改善箇所説明図

エアバッグコントロールユニット

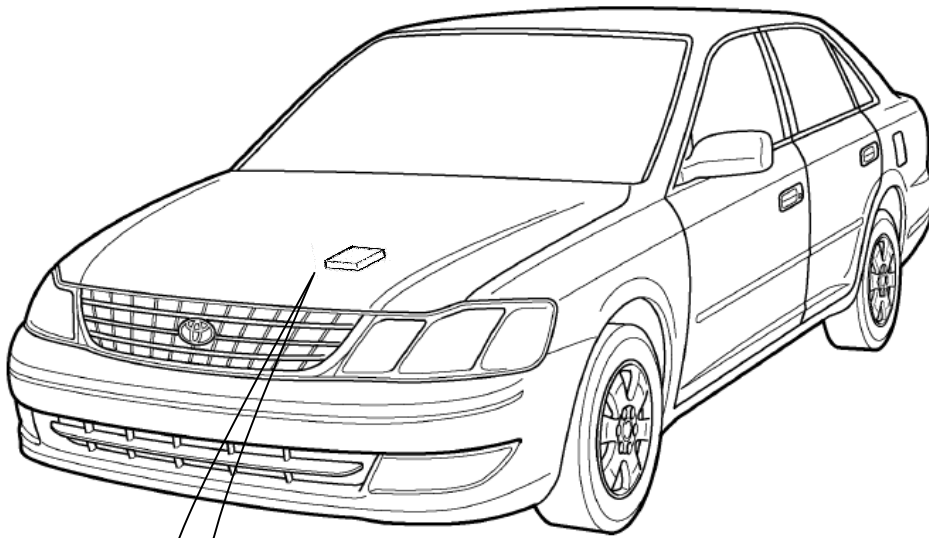
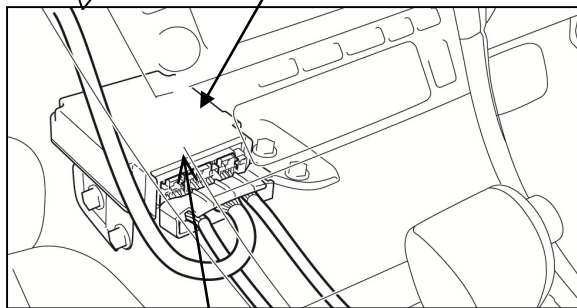
基準不適合発生箇所

エアバッグコントロールユニットにおいて、電気ノイズに対する耐力が不足したものがある。そのため、車両の電装部品から発生するノイズにより、使用過程で当該ユニット内のICチップが損傷し、最悪の場合、走行中にエアバッグが展開するおそれがある。

全車両、エアバッグコントロールユニットを対策品に交換する。
